O'MATHURINS – PHASE 2

PARTICIPATION DU PUBLIC PAR VOIE ELECTRONIQUE

PREALABLE A LA DELIVRANCE DE QUATRE PERMIS DE CONSTRUIRE EN VUE DE LA CONSTRUCTION D'ENSEMBLES IMMOBILIERS PORTANT SUR LE PROJET DE REQUALIFICATION DU QUARTIER DES MATHURINS (PHASE 2) A BAGNEUX

SYNTHESE DES OBSERVATIONS ET PROPOSITIONS

Figure 4: Plan masse du lot A3 p.162 étude d'impact

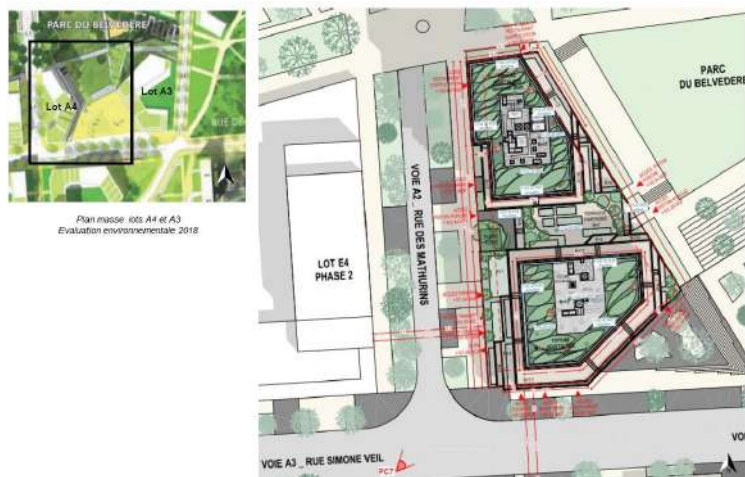
(...) Absence de plan de gestion pour les pluies centennales / Absence d'espaces verts en pleine terre sur le terrain d'assiette du projet [pour le lot A3 et au regard de l'avis SMBVB portant sur la gestion des EP du lot] »

- « (...) Nous sommes d'accord avec l'avis du SMVB qui note l'absence de plan de gestion des pluies centennales (...) »
- « (...) Absence de plan de gestion pour les pluies centennales / Absence d'espaces verts en pleine terre sur le terrain d'assiette du projet (...) [concernant le lot A3] »

Ce volume de rétention sera retenu prioritairement sur les toitures dans la limite de leurs capacités (29 m³ pour les toitures terrasses 4 cm / 15 m³ pour les toitures planes du ruban végétalisé du lot) et pour le résiduel directement sur le jardin d'agrément (30 m³ par la mise en œuvre d'un nidarroof).
